INFORME TECNICO DE INSPECCION INSTALACION RECPTORA DE GAS.

KIOSKO 1

El objeto del informe es dar constancia de que se ha revisado el estado de la instalación de gas existente en local Kiosko 1 ubicado en la playa de Alcudia. Siendo inspeccionado el día 09 de marzo de 2015 para verificar el cumplimiento de los requisitos establecidos en el Real Decreto: R.D 919/2006 de 28 julio de 2006.

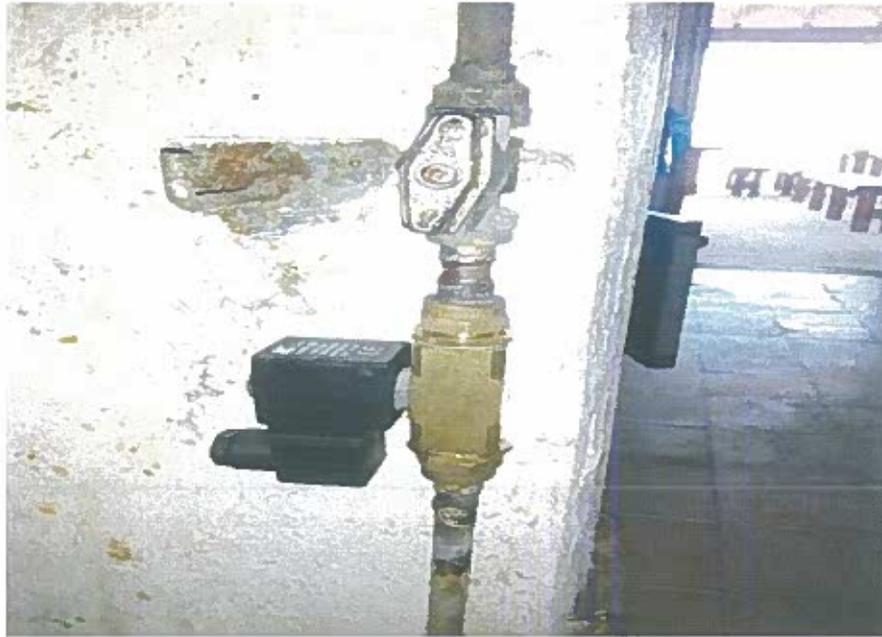
- La caseta de la batería de los depósitos móviles de GLP se encuentra con óxidos y sin llave normalizada (llave Gesa, llave de contador o candado Lince Repsol).

**Caseta de los depósitos móviles de GLP con oxido y sin mantenimiento.**
